改善箇所説明図

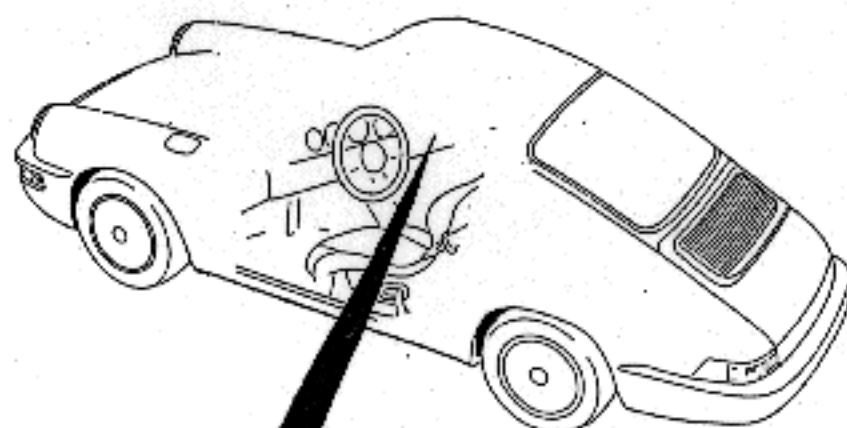
基準不適合発生箇所

音響機器のオーディオ本体の配線基板において、当該基板の製造工程が不適切なため、コンデンサーが損傷しているものがあり、そのままの状態で使用を続けると、当該コンデンサーの端子間が短絡して、スピーカーに過大な電流が流れ発熱し、最悪の場合、火災に至るおそれがある。

全車両点検し、オーディオ本体を修理または、良品と交換する。

カセット挿入口内部の金具に黒インクを塗布する。
